Karine BUFFAT-PIQUET
COMMISSAIRE ENQUETEUR
20 Rue de la Villette
69328 LYON Cedex 03

ENQUETE PUBLIQUE DU 20/11/2018 AU 20/12/2018

CONCLUSIONS DU COMMISSAIRE-ENQUETEUR SUR LE PROJET DE REVISION DE LA ZPPAUP EN VUE DE LA CREATION DE L'AVAP DES PENTES DE LA CROIX-ROUSSE SUR LE TERRITOIRE DE LYON 1ER ARRONDISSEMENT

Plan de repérage P1 Immeubles et espaces urbains

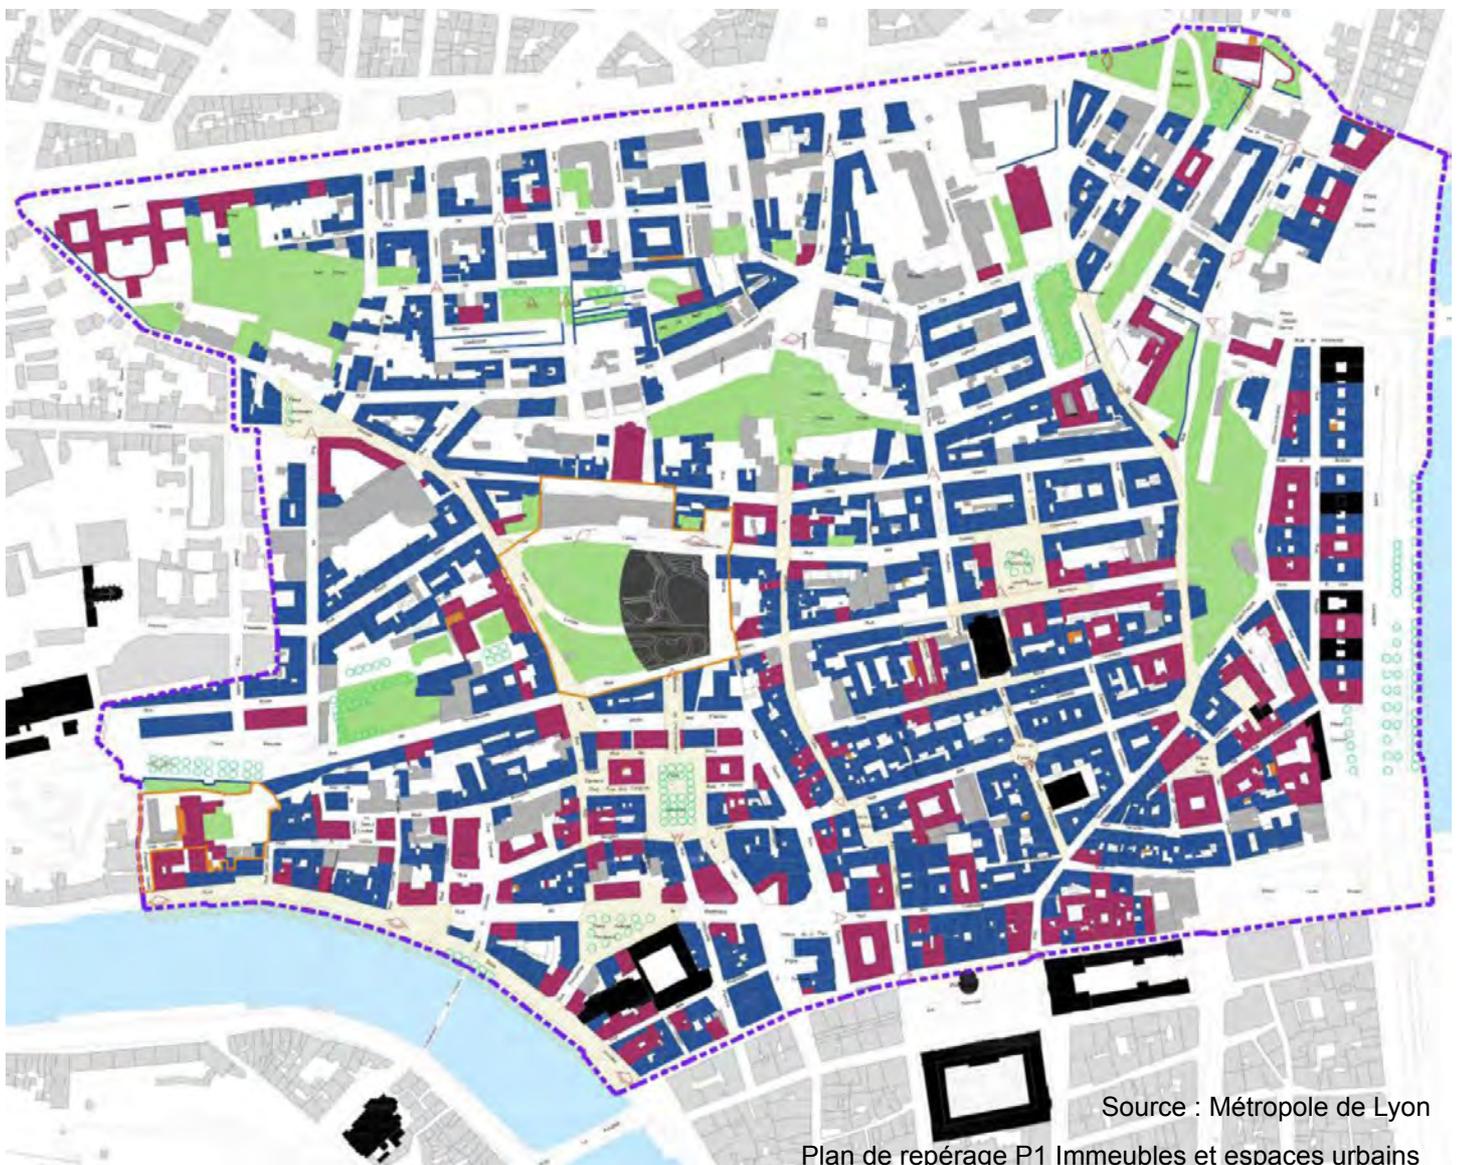
- Considérant que le périmètre de l'AVAP est adapté à l'espace urbain remarquable identifié excepté à l'Ouest où il n'intègre pas un patrimoine intéressant qui s'inscrit dans l'histoire des Pentes de la Croix Rouse que vise précisément à protéger l'AVAP : en effet, plusieurs bâtis présentent une patrimonialité due à leur architecture mais aussi sur au contexte dans lequel ils ont été érigés (reconquête urbaine des Pentes après une période de paupérisation associé au déclin du tissage),

- Considérant que la protection des espaces verts se répartit entre AVAP et PLUH projeté, mais qu'en l'état du projet, malgré son caractère remarquable, l'espace vert Est de l'église Saint Bernard n'est pas protégé,

- Considérant que les cônes de vue remarquables ou exceptionnels, en bas de la rue de Flesselles, du bas de la montée St Sébastien, de la rue Lémot au-dessus de la place Colbert en l'état du projet ne sont pas protégés et mis en valeur mais que la Métropole de Lyon envisage de pouvoir les réintégrer dans le repérage cartographique P1 de l'AVAP,

- Considérant que l'espace devant l'église Saint Bernard demeure un cône de vue intéressant et qu'il convient de maintenir sa protection,

1. Le périmètre de l'AVAP à l'Ouest sera ajusté pour intégrer les bâtis de l'école Hugo, de la salle Garcin, du lavoir et de la barre d'Ornano et ils seront protégés par un repérage C1 ou C2 au document graphique P1.
2. L'espace vert Est de l'église Saint Bernard sera repéré remarquable au document graphique P1.
3. Les cônes de vue, du bas de la rue de Flesselles, du bas de la montée St Sébastien, de la rue Lémot mais également devant la façade de l'église Saint Bernard seront repérés remarquables ou exceptionnels au document graphique P1.
4. L'AVAP sera opposable uniquement lorsque le PLUH projeté sera lui même opposable compte-tenu de la répartition de l'articulation de la protection et de la mise en valeur du patrimoine entre les deux documents.
